TRANS/WP.29/2005/5
22 décembre 2004

PROJET DE COMPLÉMENT 3 AU RÈGLEMENT N° 109

(Pneumatiques rechapés pour véhicules utilitaires)

Communication du Groupe de travail en matière de roulement et de freinage (GRRF)

SCHÉMA DES MARQUES DES PNEUMATIQUES RECHAPÉS

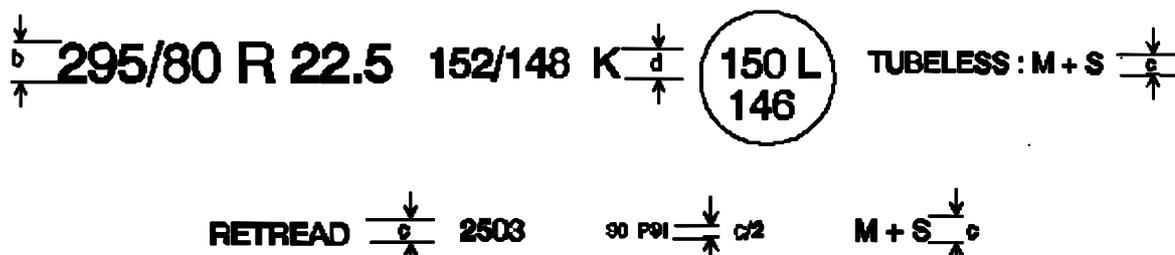
Annexe 3, modifier comme suit:

- Devant être gonflé à 620 kPa pour les essais d’endurance charge/vitesse, dont le symbole PSI est 90.
2. Dans le cas particulier de pneumatiques ayant la configuration de montage pneumatique/jante “A”, les marques doivent se présenter sous la forme de l’exemple ci-après:

- 235-700 R 450 A, où:
- 235 désigne la grosseur nominale du boudin en mm;
- 700 désigne le diamètre extérieur en mm;
- R désigne la structure du pneumatique (voir le paragraphe 3.1.3 du présent Règlement);

- 450 désigne le diamètre nominal de la jante en mm;
- A désigne la configuration du montage pneumatique/jante.
- L’inscription de l’indice de charge, de la catégorie de vitesse, de la date de fabrication et autres informations doit être conforme à celle indiquée dans l’exemple 1 ci-dessus.

3. L’emplacement et l’ordre des inscriptions composant la désignation du pneumatique doivent être les suivants:
- a) Les désignations des dimensions définies au paragraphe 2.21 du présent Règlement doivent être groupées comme indiqué dans les exemples ci-dessus: 295/80 R 22.5 ou 235-700 R 450 A;
